必要非常口未施工

五洋建設㈱と交わした工事請負契約（請負契約図面・見積書）では、1階4ヶ所に非常口を設ける契約となっている。しかし、竣工建物には2ヶ所の非常口が未施工となって、竣工後に受領した竣工図には請負契約記載の非常口が消されていた。

請負契約図面 (1階建具配置図)

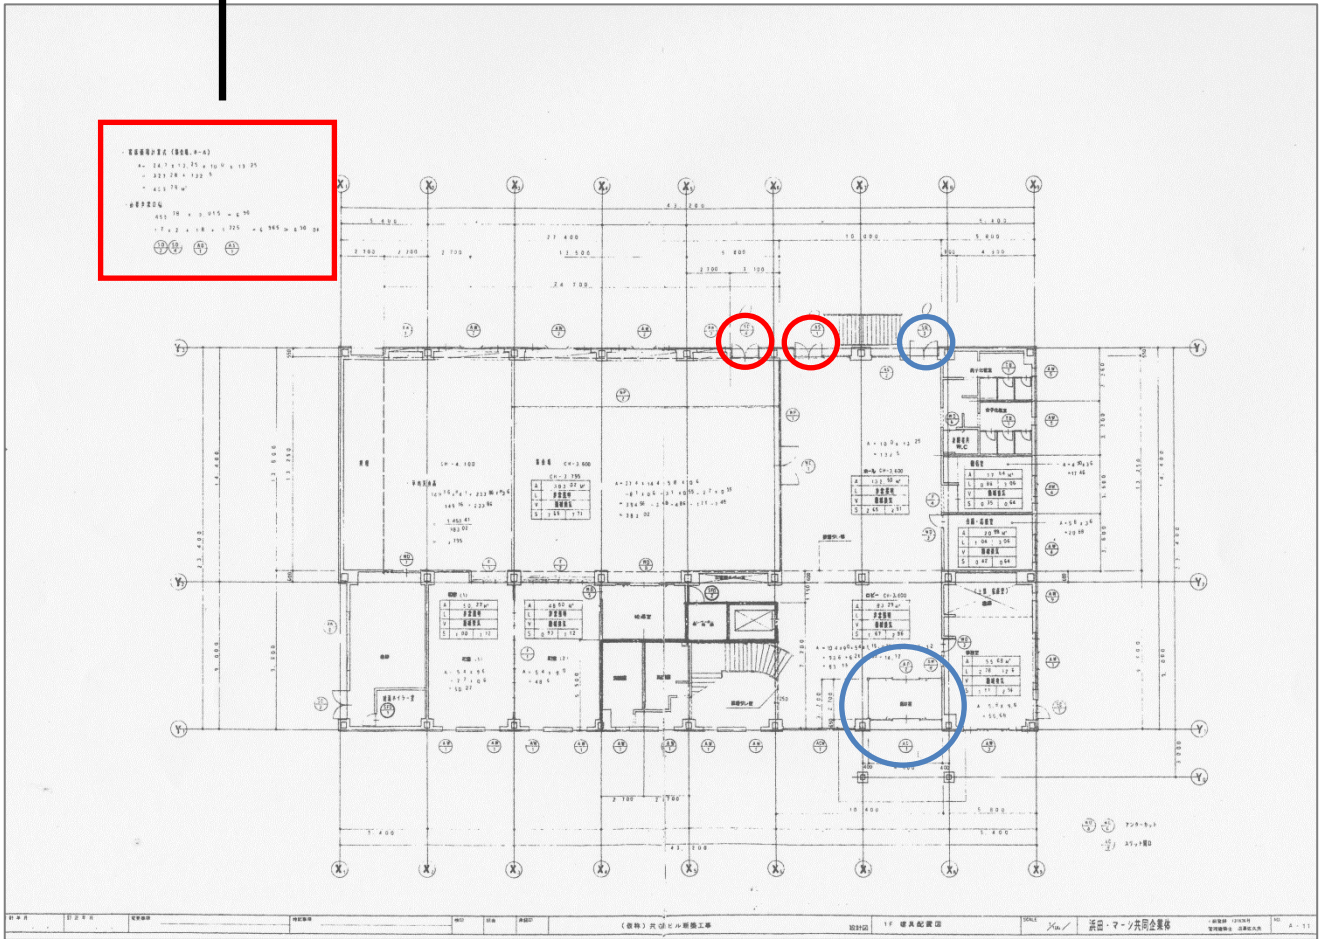
設計変更は(有)丸倉共立商事の同意が必要であり、新たに確認申請を行い、設計変更に対する審査が必要となる。
